RESOLUCION No. 616 DEL 27 DE MARZO DE 2023, ARMENIA QUINDIO

"POR MEDIO DEL CUAL SE NIEGA UN PERMISO DE VERTIMIENTO DE AGUAS RESIDUALES DOMÉSTICAS PARA EL PREDIO DENOMINADO 1) LOTE #33 CONDOMINIO SAUSALITO CAMPESTRE UBICADO EN LA VEREDA SAN ANTONIO DEL MUNICIPIO DE SALENTO (Q) Y SE ADOPTAN OTRAS DISPOSICIONES"

"CONCEPTO TÉCNICO PARA TRÁMITE DE PERMISO DE VERTIMIENTO – CTPV - 046 - 2023

Imagen 1. Diagrama del sistema de tratamiento de aguas residuales domésticas

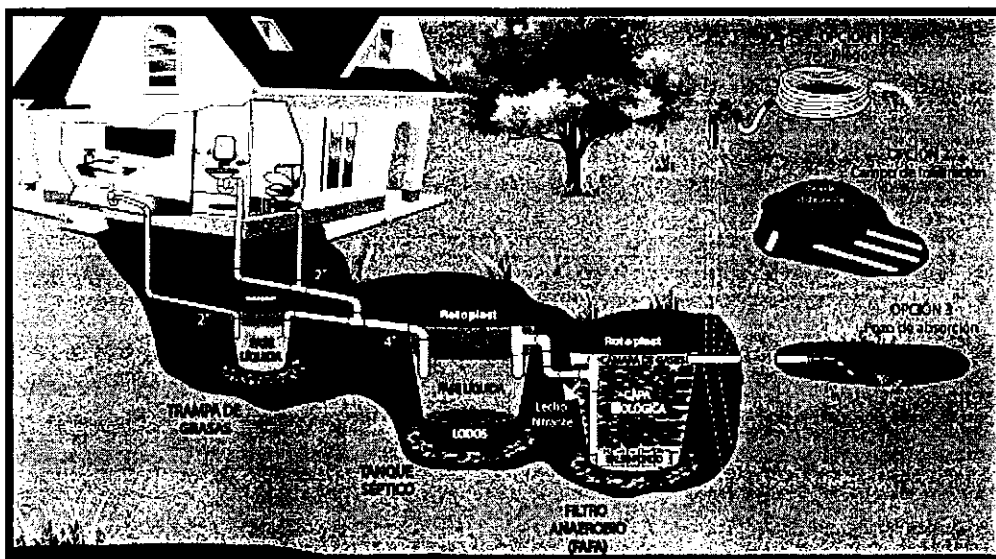
Según la documentación técnica aportada, las Aguas Residuales Domésticas (ARD) generadas en el predio contentivo de la solicitud de permiso de vertimiento se conducirán a un (1) Sistema de Tratamiento de Aguas Residuales Domésticas (STARD) de tipo convencional, prefabricado, compuesto por una (1) Trampa de Grasas, un (1) Tanque Séptico y un (1) Filtro Anaerobio de Flujo Ascendente. Para la disposición final de las aguas tratadas, se propone la construcción de un (1) Pozo de Absorción.

Trampa de Grasas: Para el pre tratamiento de las Aguas Residuales Domésticas generadas en el predio contentivo de la solicitud de permiso de vertimiento, se propone la instalación de una (1) Trampa de Grasas prefabricada de 105 litros de capacidad.

Tanque Séptico: Para el tratamiento de las Aguas Residuales Domésticas generadas en el predio contentivo de la solicitud de permiso de vertimiento, se propone la instalación de un (1) Tanque Séptico prefabricado de 2000 litros de capacidad.

Filtro Anaerobio de Flujo Ascendente: Para el pos tratamiento de las Aguas Residuales Domésticas generadas en el predio contentivo de la solicitud de permiso de vertimiento, se propone la instalación de un (1) Filtro Anaerobio de Flujo Ascendente prefabricado de 2000 litros de capacidad.

Disposición final del efluente: En el ensayo de infiltración realizado, se obtuvo una tasa de percolación promedio de 5.86 minutos por pulgada, por lo que para el cálculo del área de absorción requerida se utilizó una tasa de absorción de 1.57 m²/persona. A partir de la población de diseño y la tasa de absorción, se obtuvo un área de infiltración requerida de 9.42 m². Para la disposición final de las aguas tratadas, se propone la construcción de un (1) Pozo de Absorción de 2.00 metros de diámetro y 3.60 metros de altura útil (desde la cota batea de la tubería de entrada hasta el fondo del pozo). Este sistema de disposición final dispone de un área de infiltración de 22.62 m², por lo que tiene la capacidad suficiente para recibir las Aguas Residuales Domésticas generadas en el predio por la población de diseño.

Sin embargo, la documentación técnica presentada no es congruente ya que este Pozo de Absorción se propone en el plano de detalles del STARD, mientras que en las memorias técnicas de diseño se propone la construcción de un Campo de Infiltración como sistema de disposición final.

- No hay congruencia entre la disposición final propuesta en memorias técnicas de diseño (Campo de Infiltración) y la propuesta en el plano de detalles del STARD (Pozo de Absorción).
- El Campo de Infiltración propuesto en memorias técnicas de diseño no se ajusta a la normatividad vigente. Según el artículo 177 de la Resolución No. 0330 de 2017, las zanjas de infiltración deberán tener un ancho comprendido entre 0.45 y 0.75 m. Para este caso, se propone la construcción de una zanja de infiltración de 1.00 m de ancho, estando por encima del máximo permitido.
- La Trampa de Grasas encontrada en la visita técnica de verificación de estado y funcionamiento del STARD con acta No. 63712 del 02 de noviembre de 2022

(prefabricada de 95 litros) no coincide con la propuesta en las memorias técnicas de diseño y plano de detalles (prefabricada de 105 litros).

Imagen 3. Capacidad de uso de suelo en la ubicación del punto de descarga
Fuente: S/G Quindío

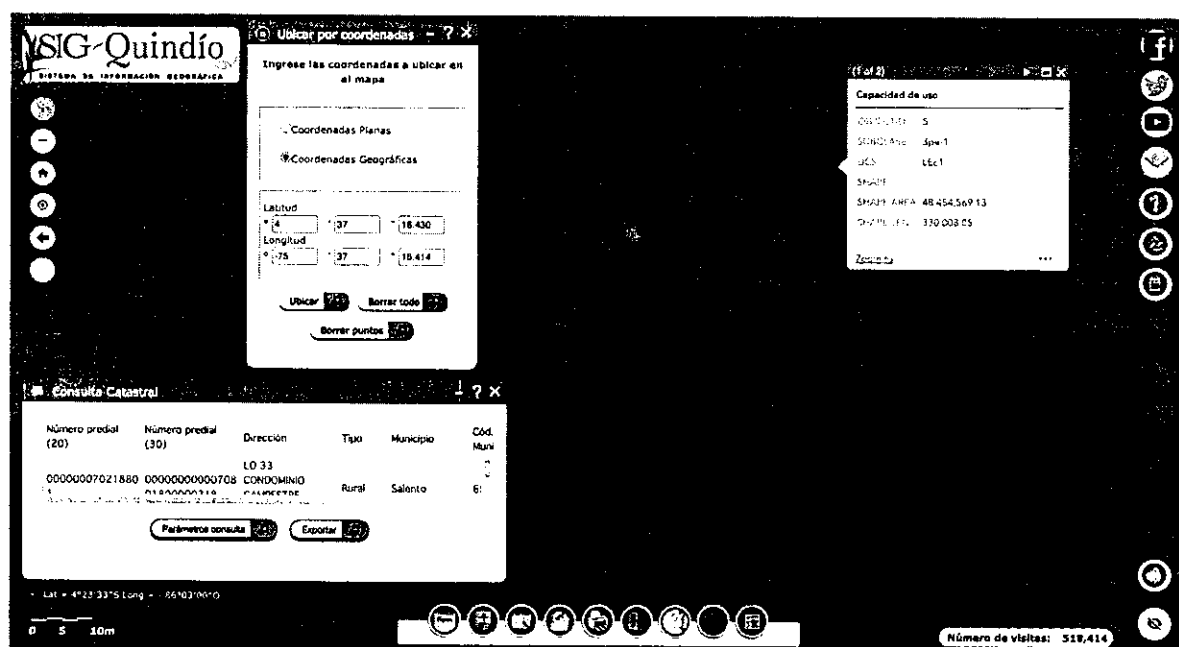
Según lo observado en el SIG Quindío, se evidencia que el punto de descarga se encuentra por fuera de polígonos de Suelos de Protección Rural y de Áreas y Ecosistemas Estratégicos. Además, se evidencia que dicho punto se encuentra ubicado sobre suelo con capacidad de uso agrológico 3pe-1 (ver Imagen 3).
